MZDW w Warszawie
Rejon Drogowy Wołomin – Nowy Dwór Maz
DROGA NR 636
ODC. OD KM 13+115 DO KM 13+900

ZATWIERDZENIE Nr SI-D-18022.1. 08.2020. AS

Aktualizacja stałej organizacji ruchu
w ciągu drogi wojewódzkiej nr 636 od km 4+000
do km 29+180

Projekt stałej organizacji ruchu:
km 13+900

RYS. NR 1

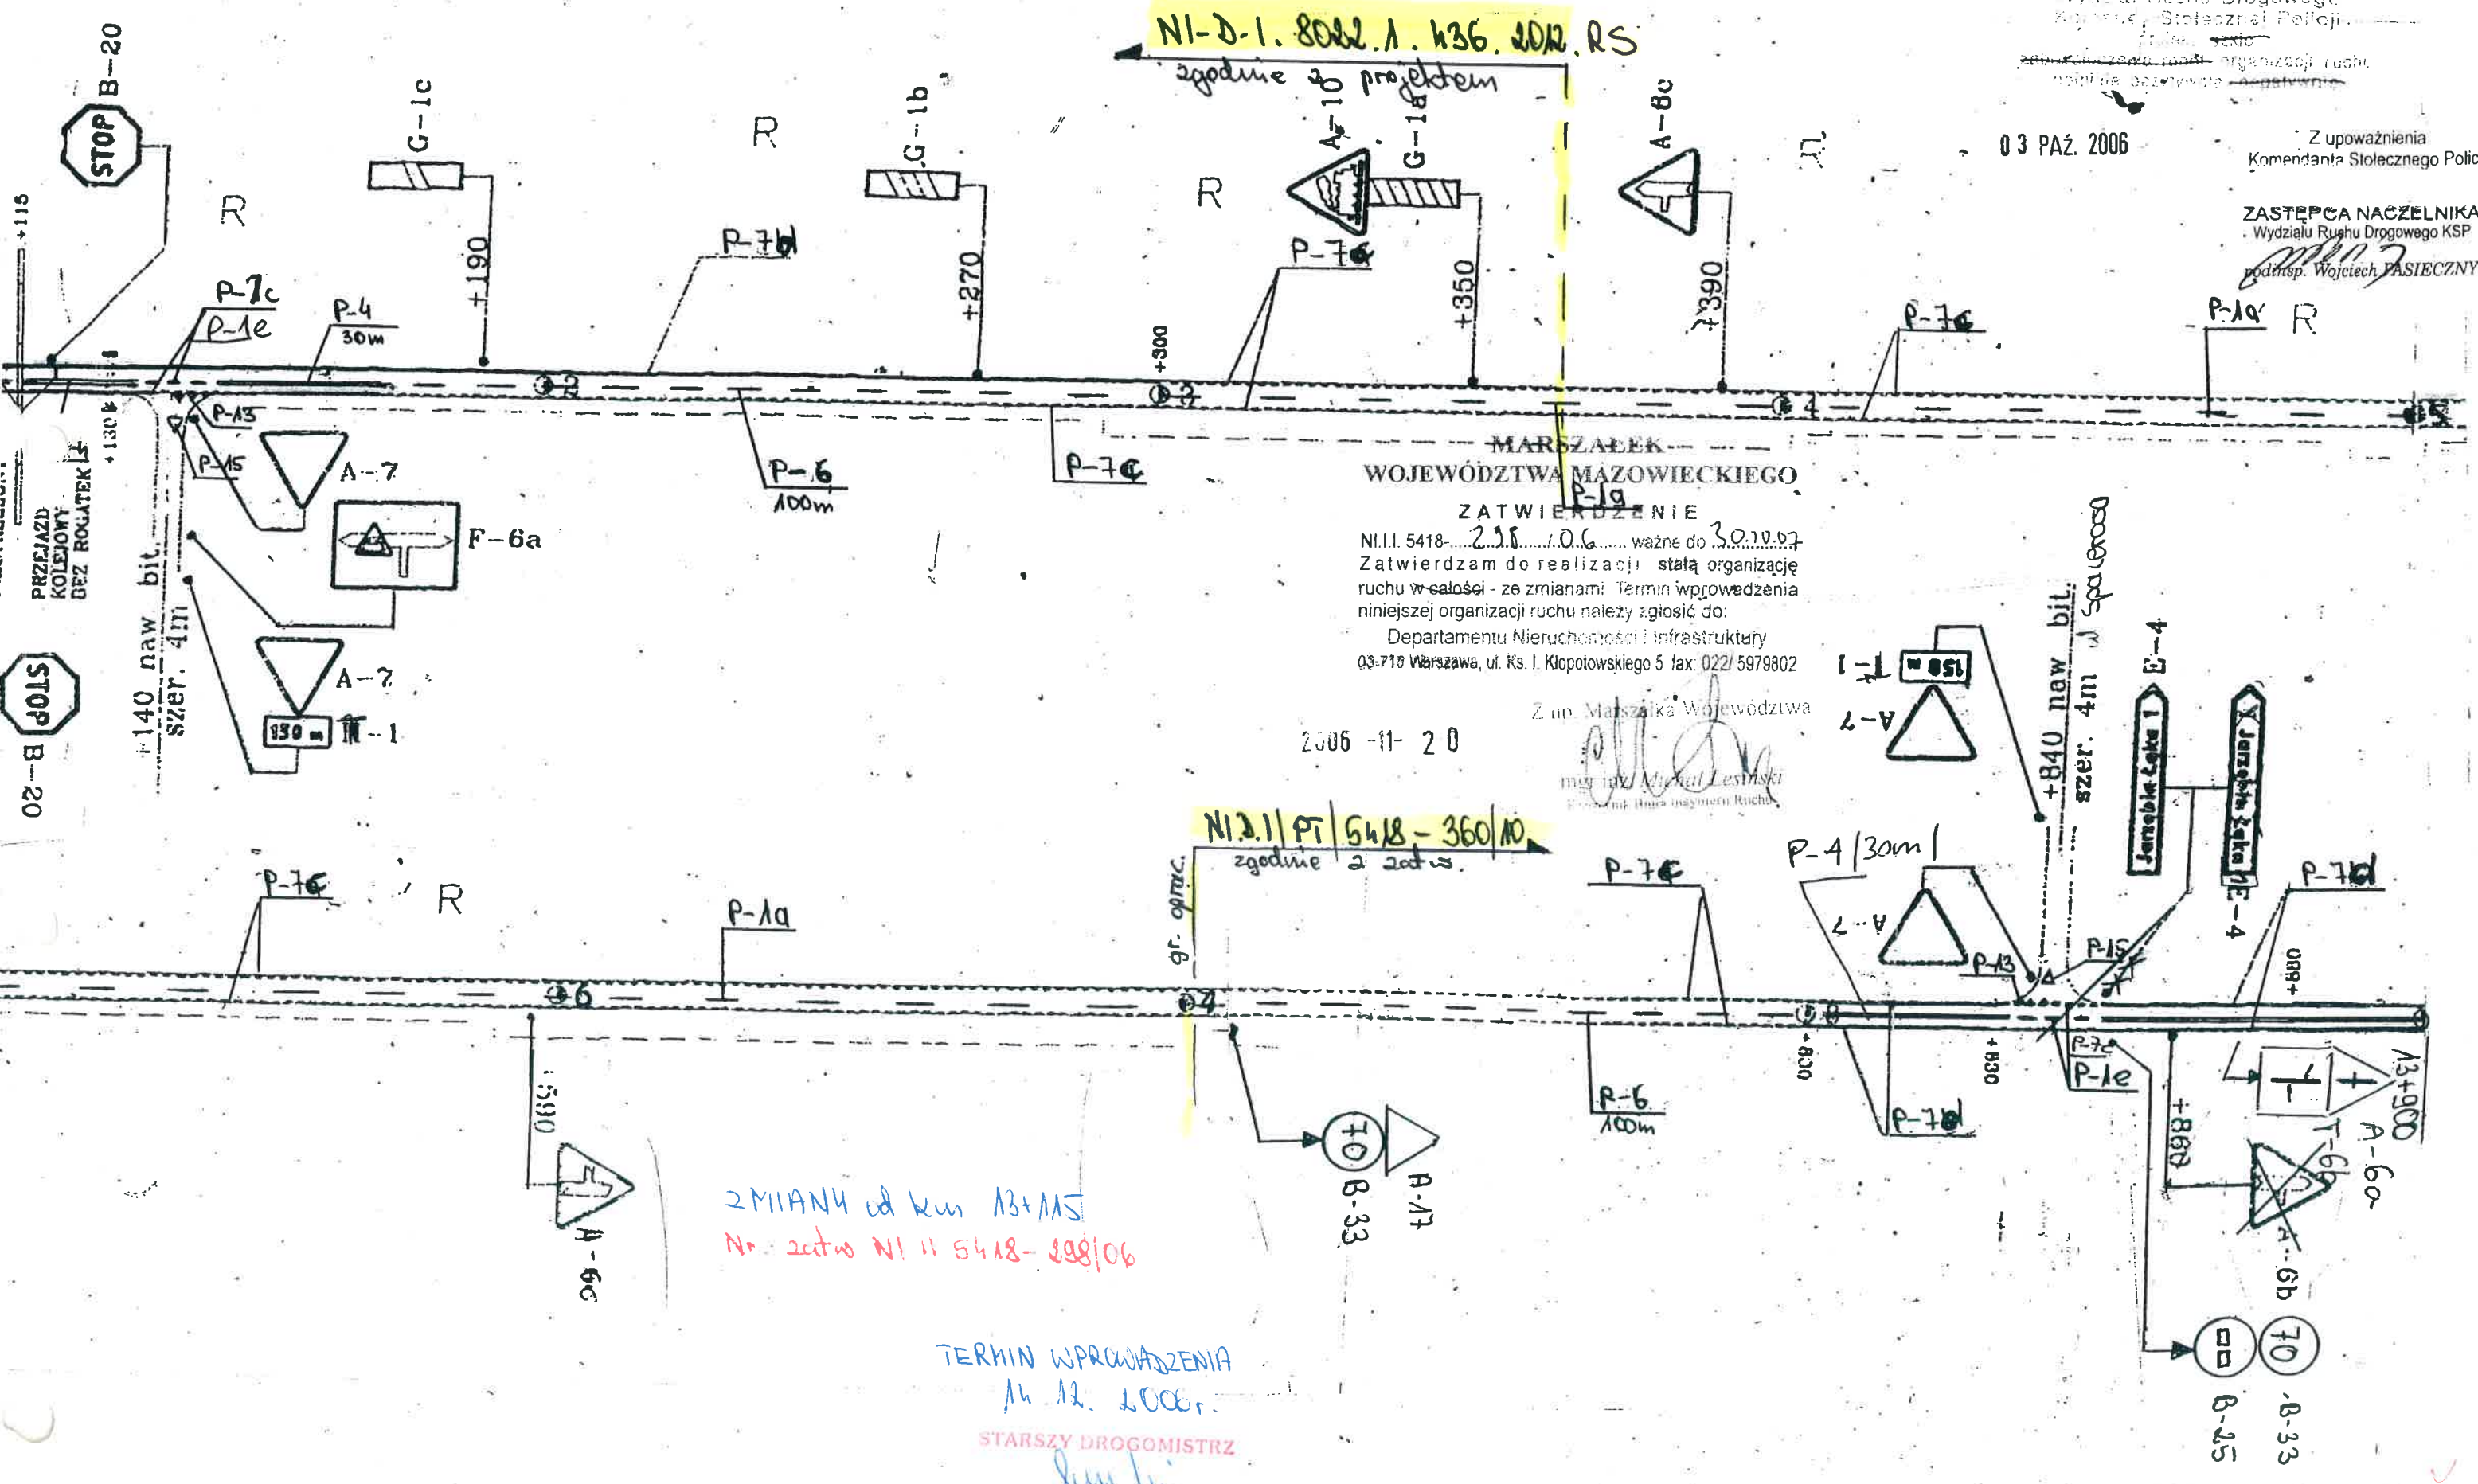
Zakres zatwierdzenia – likwidacja istn. U-9a i U-9b

NI.II. 5418-298/06 ważne do 30.10.07
 Zatwierdzam do realizacji stałą organizację
 ruchu w całości - ze zmianami. Termin wprowadzenia
 niniejszej organizacji ruchu należy zgłosić do:
 Departamentu Nieruchomości i Infrastruktury
 03-718 Warszawa, ul. Ks. J. Kłopotowskiego 5 fax: 022/ 5979802

2.9

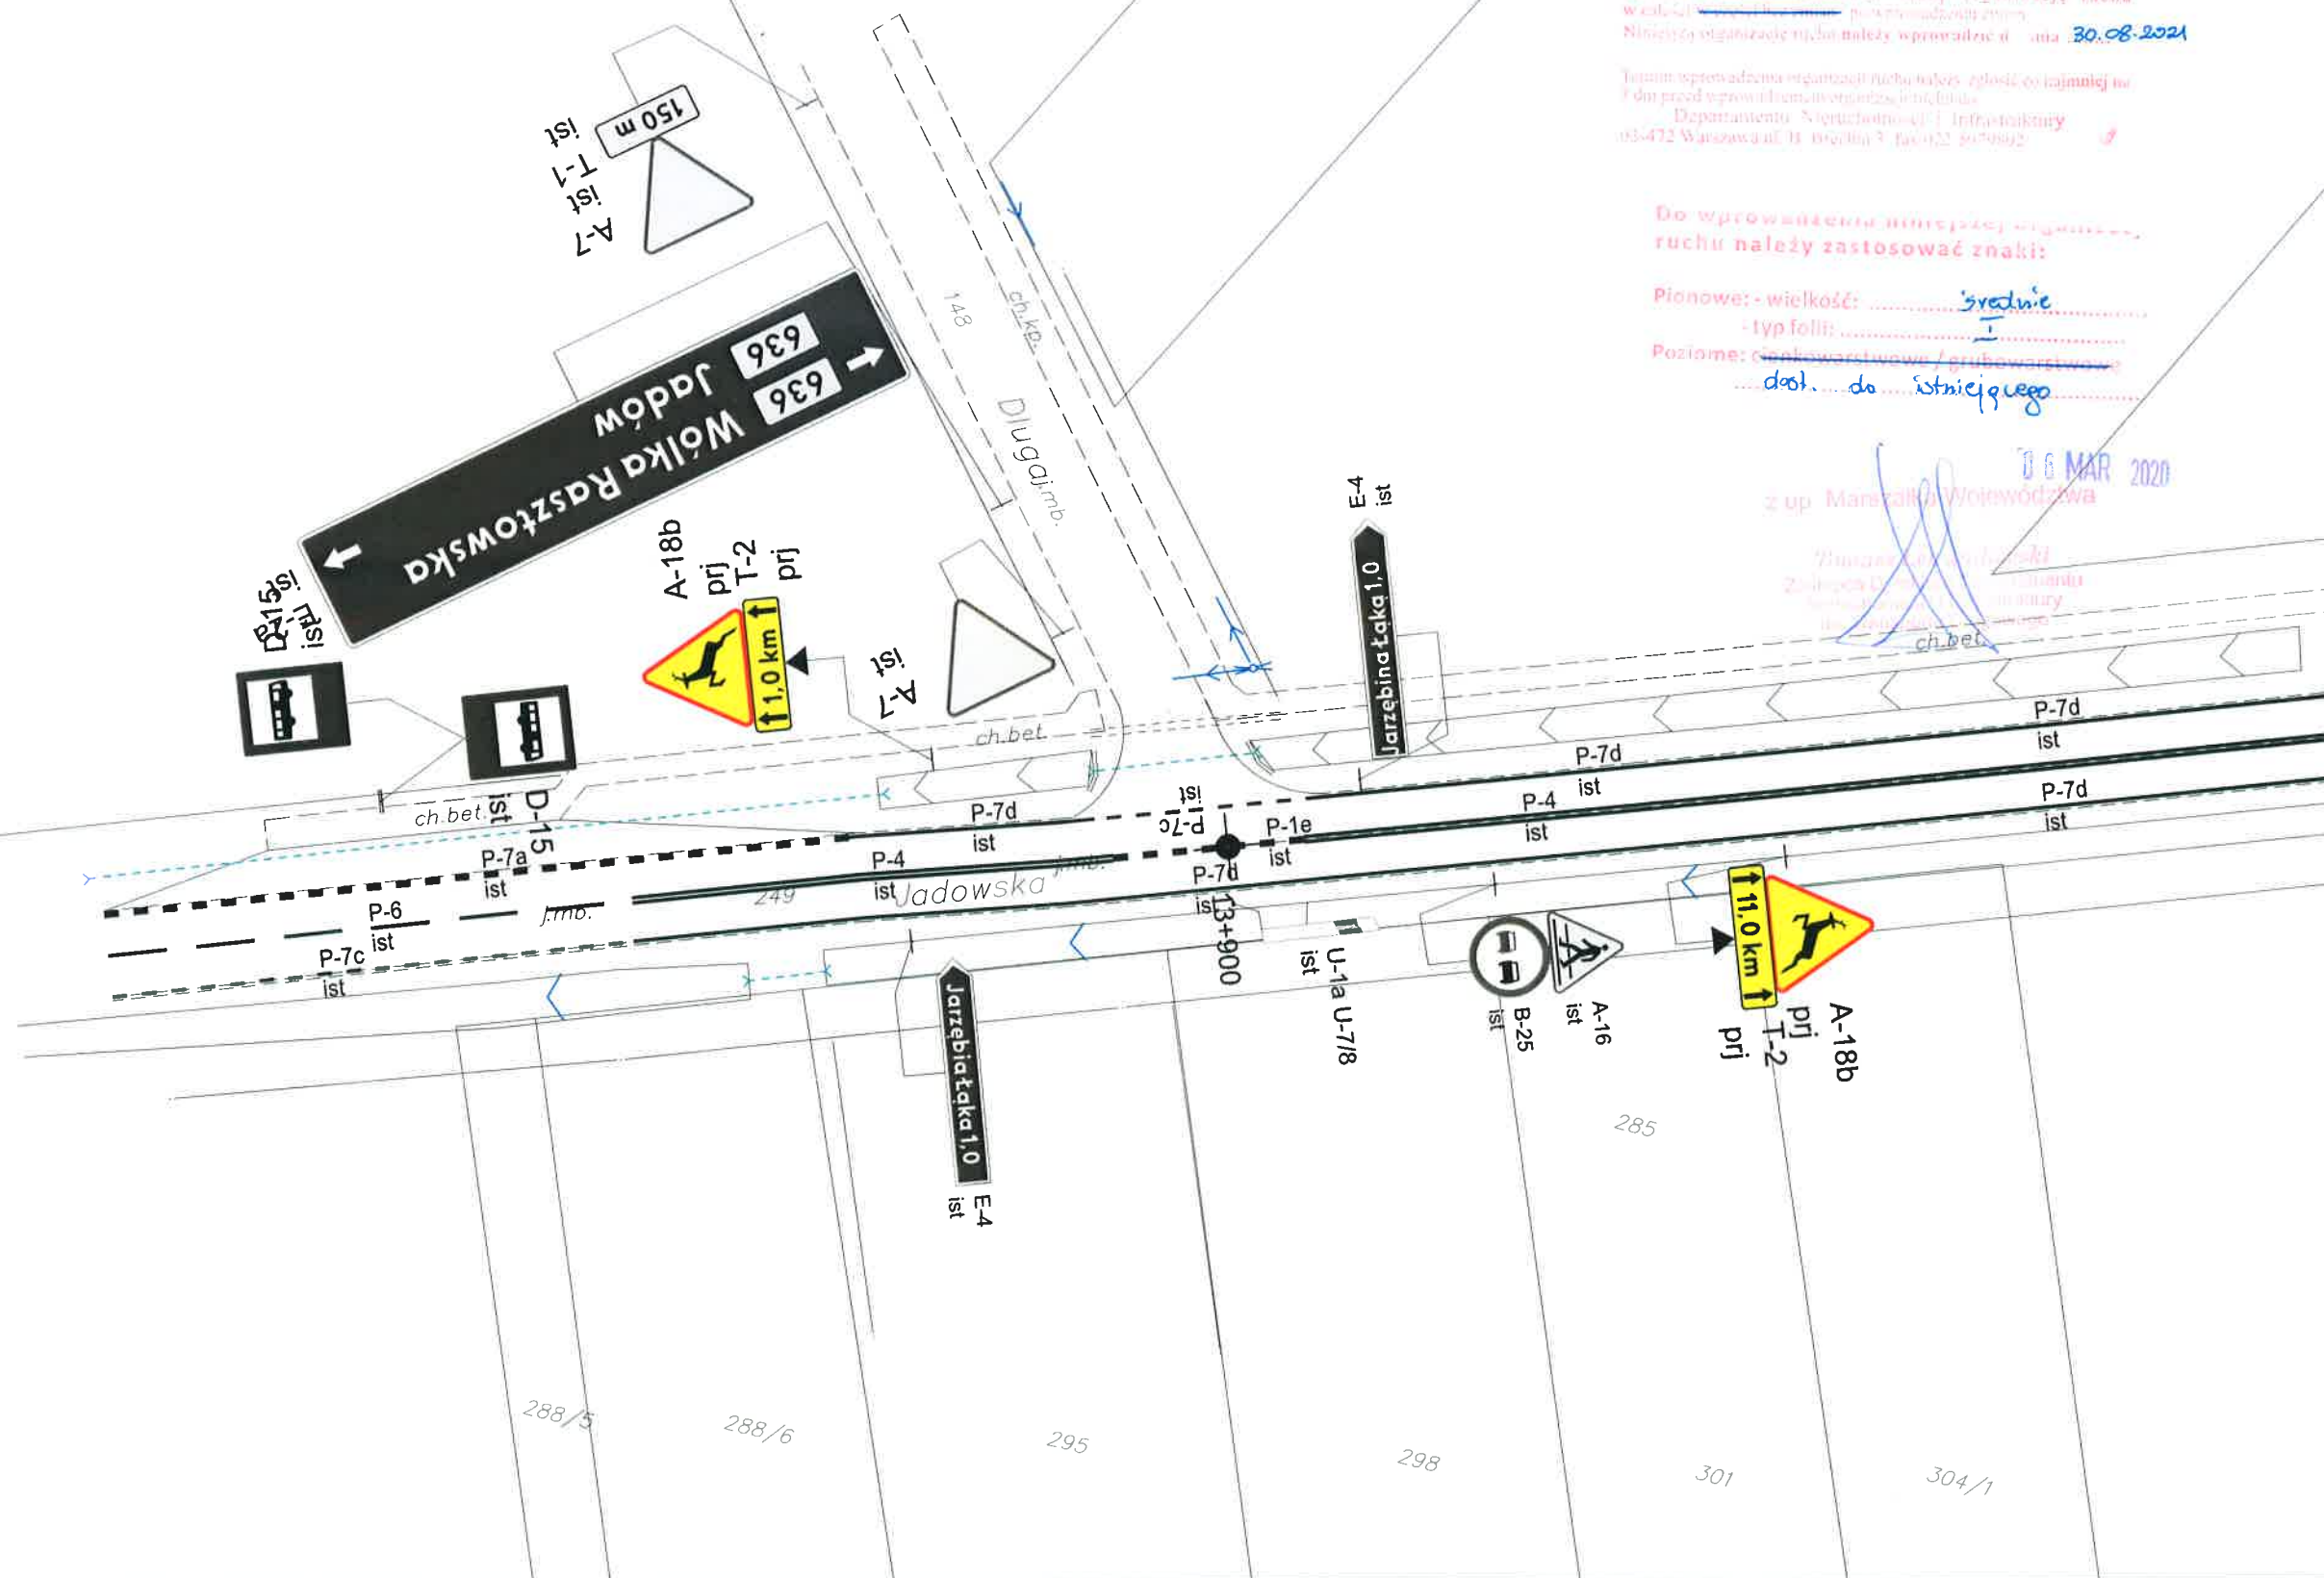
Zatwierdzenie do realizacji stałej organizacji ruchu
wskazanej w projekcie, po wprowadzeniu zmian.
Niniejszą organizację ruchu należy wprowadzić do dnia 30.08.2021
